Asunto: Criterio Técnico calle S18C

ASUNTO: Informe de Inspección de Campo "Calle S18C"

No.: 014-IIT-DE-2017

Informe técnico sobre regularización de prolongación de calle S18C que atraviesa parte baja del Parque Metropolitano Chilibulo

Imagen 1: Ubicación del Parque Metropolitano Chilibulo y prolongación de la calle S18C

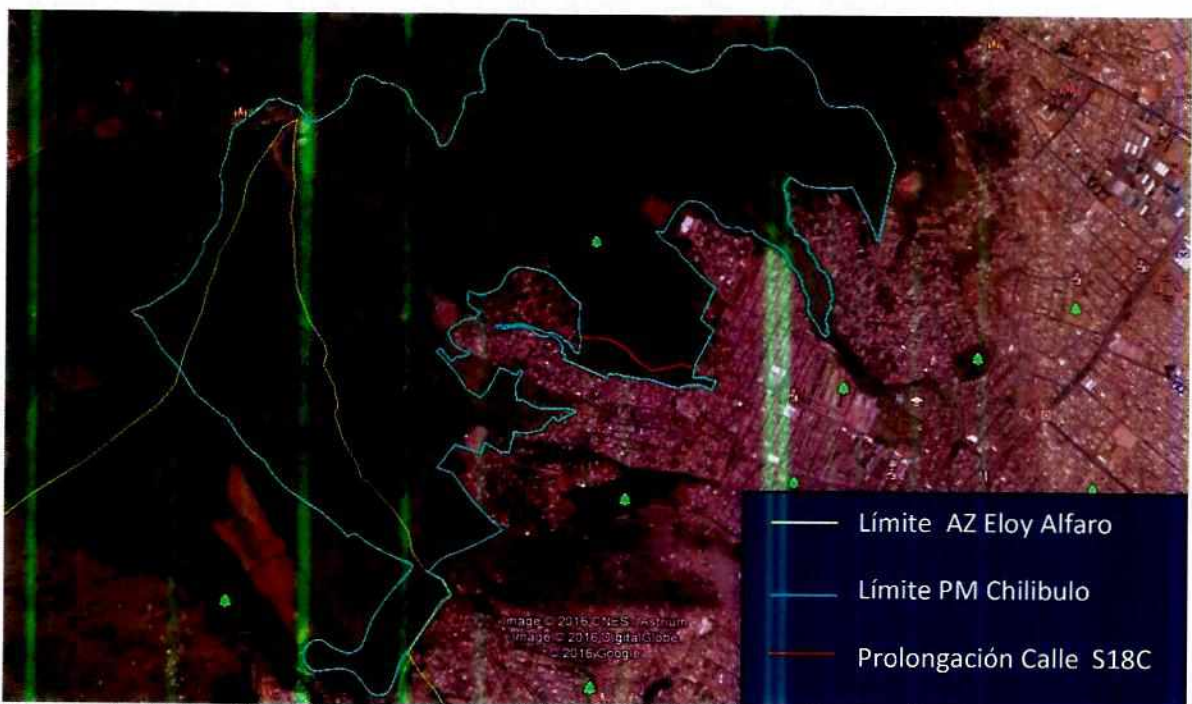
La prolongación de la Calle S18C se encuentra ubicada entre el Barrio San Fernando y el Barrio Tarqui que forman parte de la AZ Eloy Alfaro y al Interior del Parque Metropolitano Chilibulo (ver imágenes 1 y 2).

Imágenes 5 y 6: Cunetas de drenaje de la vía

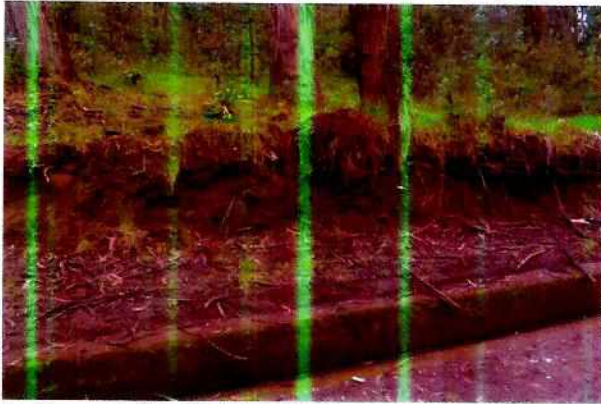
- La capa actual de la vía es de una combinación entre lastre en ciertos tramos y empedrado en otros.
- La vía posee cunetas para el drenaje de la escorrentía
- Se evidencia la presencia de árboles maduros de eucalipto en ambas orillas de la vía, con riesgo de vuelcos y fracturas.
- La vía cuenta con alcantarillado.

Imágenes 7 y 8: Ejemplares en riesgo de vuelco o fractura

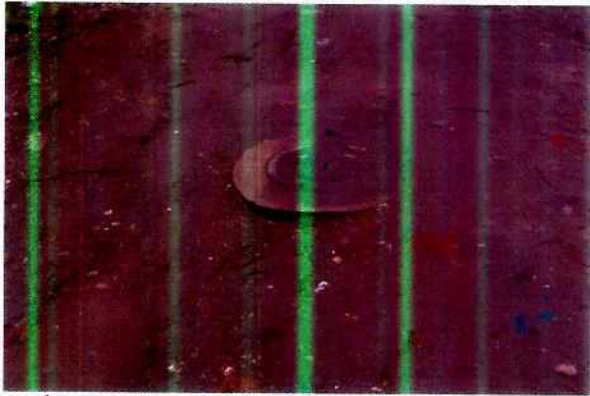
- La Administración del Parque Metropolitano Chilibulo, debe fortalecer el control de las acciones ilegales en este tramo y principalmente impedir la circulación de vehículos, por los riesgos de vuelco o fractura que algunos árboles presenten en este momento.
